Projekt „ ÚSTÍ NAD ORLICÍ – KANALIZACE A ČOV “			
Změnový list č.		ZL č.3-35	
Část A: OZNÁMENÍ ZMĚNY			
Komu:	TEPVOS, spol. s r.o.	Datum:	10.6.2014
Odesláno/	předáno:		
Stavební objekt (provozní soubor):		SO 3.17 STOKY S7, S7-1, S7-1-1, S7-1-2, S7-2, P7, VÝTLAK T7	
Odkazy:	na specifikaci:		
	na výkresy:	Projektová dokumentace změny	
	na rozp. podklady:	Výkaz výměr změny	
	na jinou část smlouvy:		
ZMĚNA – popis změny:			
<u>Popis změny:</u> SO 3.17 STOKY S7, S7-1, ... – z důvodu skutečného geologického profilu a tvrdosti horniny v trase stoky S7-1 v části od ČS7 do RŠ ŠS71-1- přechod vodního toku Třebovka bude nutná úprava technologie přechodu vodního toku na překop. Budou dodrženy požadavky správce toku.			
Součástí oznámení změny je: 1) Zápis v DVMP 2) Stanovisko projektanta 3) Zákres změn do PD 4) Propočet nejvyššího cenového dopadu změny = plus 138 804,54 Kč bez DPH			
Oznámení vydává: Sdružení „ Ústí nad Orlicí – kanalizace a ČOV “

**Věc : Ústí nad Orlicí – kanalizace a ČOV
3 – Dlouhá Třebová - kanalizace
Stanovisko projektanta k ZL č. 3-35 :
SO 3.17 – STOKY S7, S7-1, S7-1-1, S7-1-2, S7-2, P7, VÝTLAK T7
- změna křížení stoky S7-1 s Třebovkou**

ZMĚNOVÝ LIST ZL č. 3-35

STOKA "S7-1" 1.ČAST

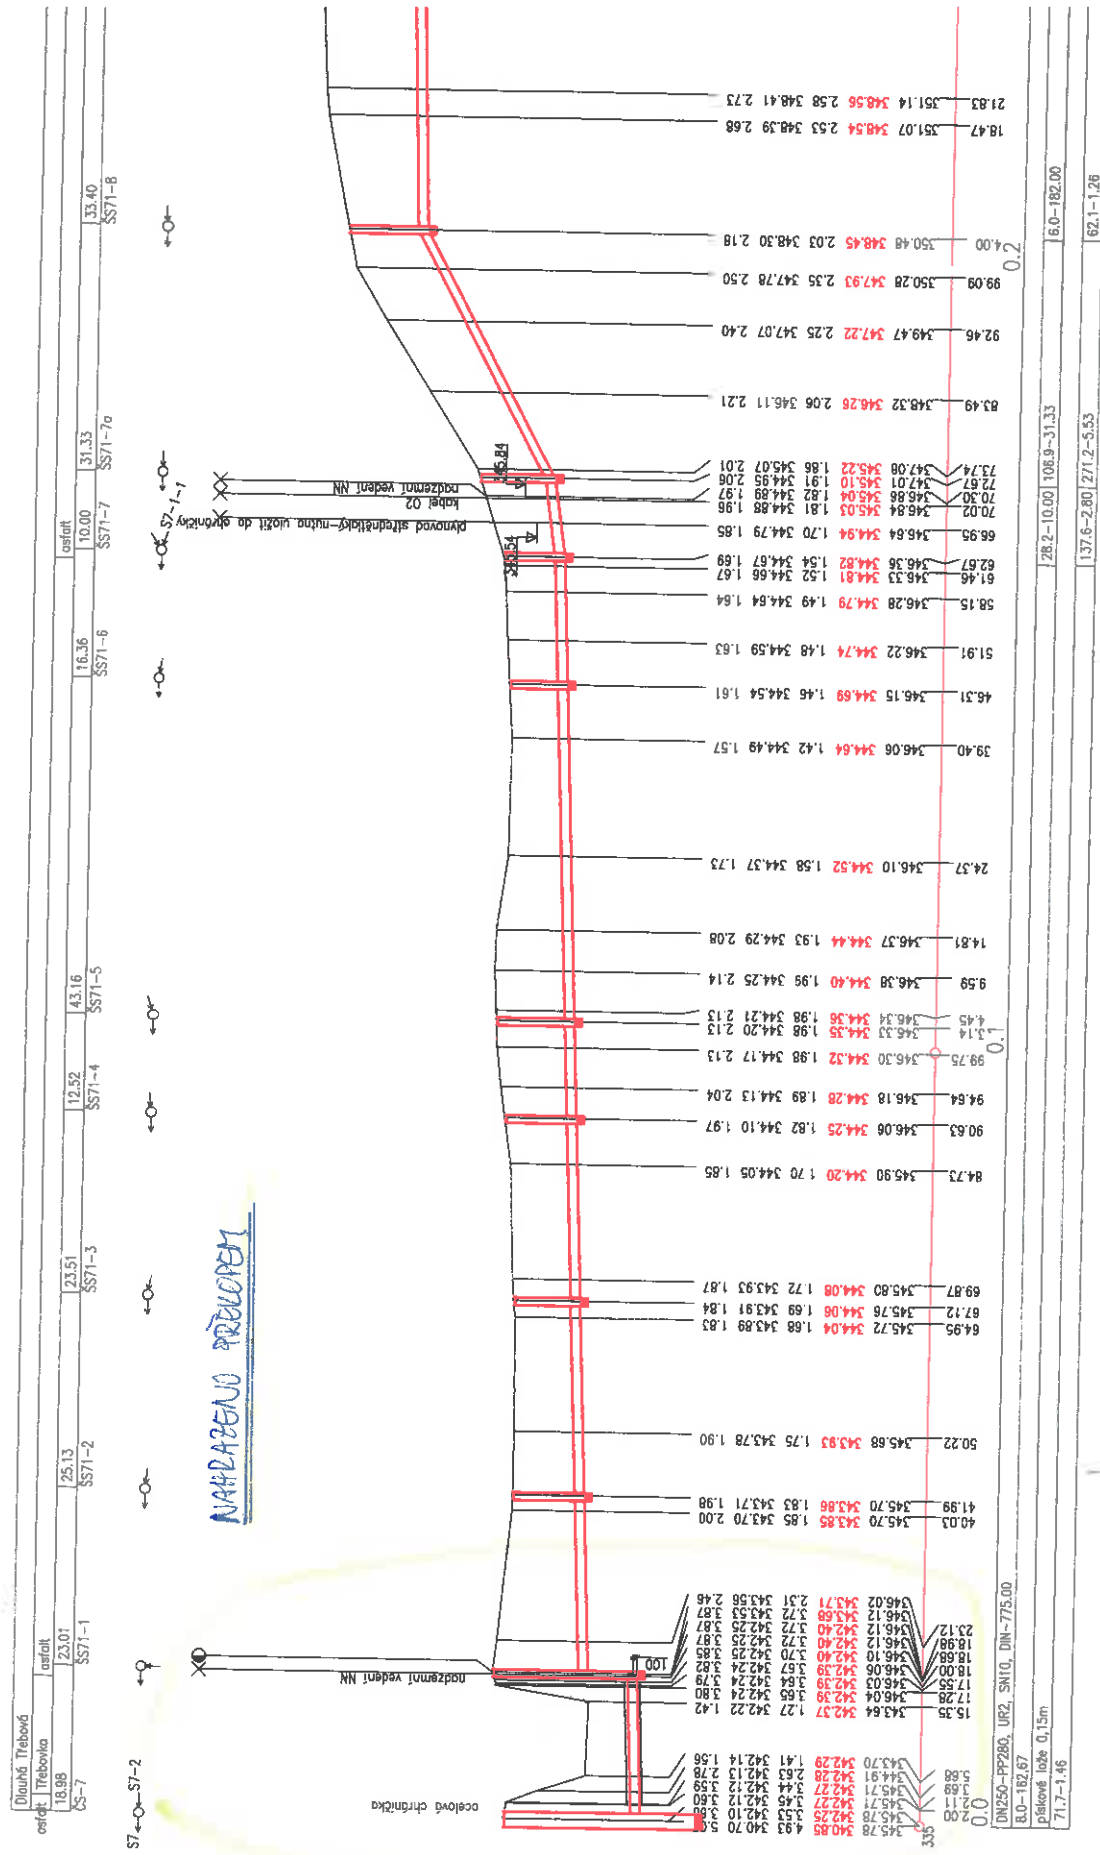
Z DŮVODU SKUTEČNÉHO GEOLOGICKÉHO PŘEBÍHU A TUDYŽ
KORUNY U TRASE STOKY S7-1 V ČÁSTI OD ČS7 DO
RŠ S7-1-1 - PŘÍCHOD VODNÍHO TOKU TŘEBOUHA JE
NUTNÁ ÚPRAVA TECHNOLOGIE PŘECHODU VODNÍHO TOKU NA
PŘECOP. BUDOU DODATEČNÝ POŽADAVKY SPRÁVCE TOKU.

PODÉLNÝ PROFIL
DĚLENÉHO PŘEKOPU
STOKY "S7-1"

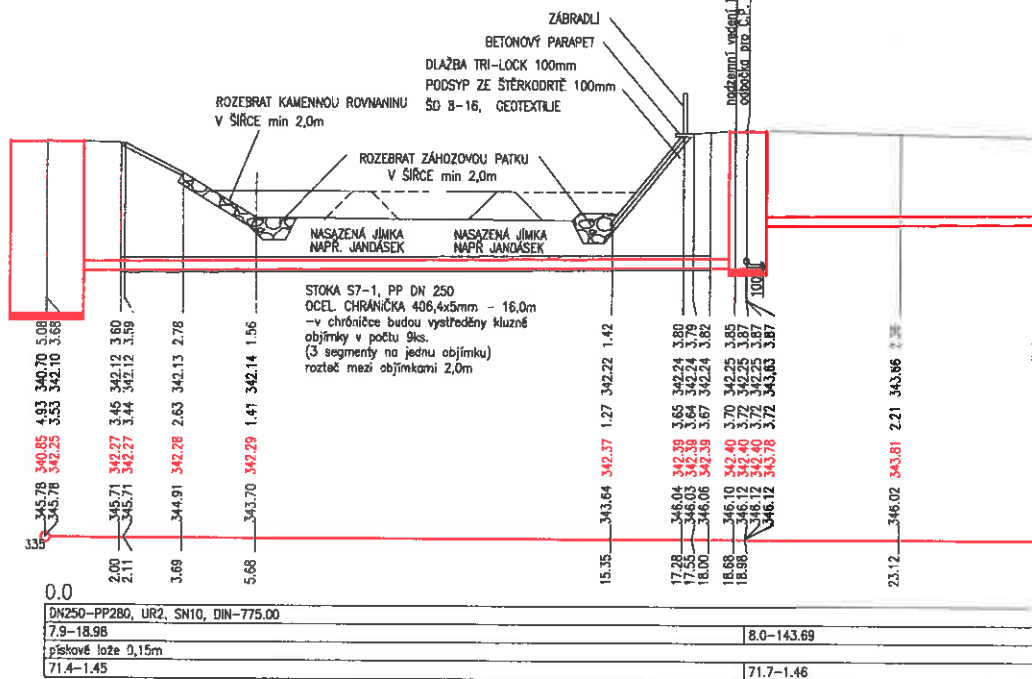
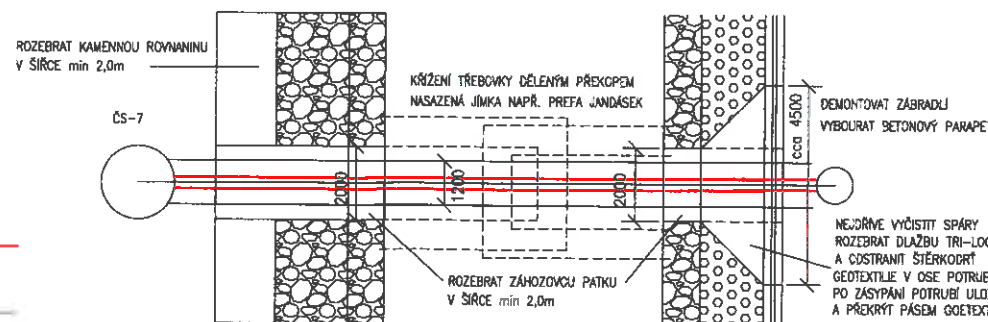
Předkládaná změna projektové dokumentace řeší změnu křížení stoky S7-1 s Třebovkou. V daném místě nebylo technicky možné provést protlak a to z důvodu nepříznivých geologických podmínek. Křížení vodního toku Třebovky bylo realizováno překopem koryta toku.

KŘÍŽENÍ DĚLENÝM PŘEKOPEM
DOTČENÉ KORYTO BUDE UVEDENO DO PŮVODNÍHO STAVU

NEJEDNĚ VYČISTIT SPÁRY
ROZEBRAT DLAŽBU TRI-LOCK VE SKLADEBNÉM ÚHLU 60°
A ODSTRANIT ŠTĚRKODRŤ 8-16
GEOTEXTILIE V OSE POTRUBÍ ROZŘÍZNOUT A ROZKRYT
PO ZASYPÁNÍ POTRUBÍ ULOŽIT GEOTEXTILII ZPĚT
A PŘEKRYT PÁSEM GEOTEXTILIE ŠÍŘE 2,0m

NEJEDNĚ VYČISTIT SPÁRY
ROZEBRAT DLAŽBU TRI-LOCK VE SKLADEBNÉM ÚHLU 60°
A ODSTRANIT ŠTĚRKODRŤ
GEOTEXTILIE V OSE POTRUBÍ ROZŘÍZNOUT A ROZKRYT
PO ZASYPÁNÍ POTRUBÍ ULOŽIT GEOTEXTILII ZPĚT
A PŘEKRYT PÁSEM GEOTEXTILIE ŠÍŘE 2,0m

BŘEHOVÉ OPEVNĚNÍ KORYTA TŘEBOVKY
BUDE UVEDENO DO PŮVODNÍHO STAVU
VIZ FOTO Z VÝSTAVBY DOTČENÉ NABŘEŽNÍ
ZDI Z 11/2008
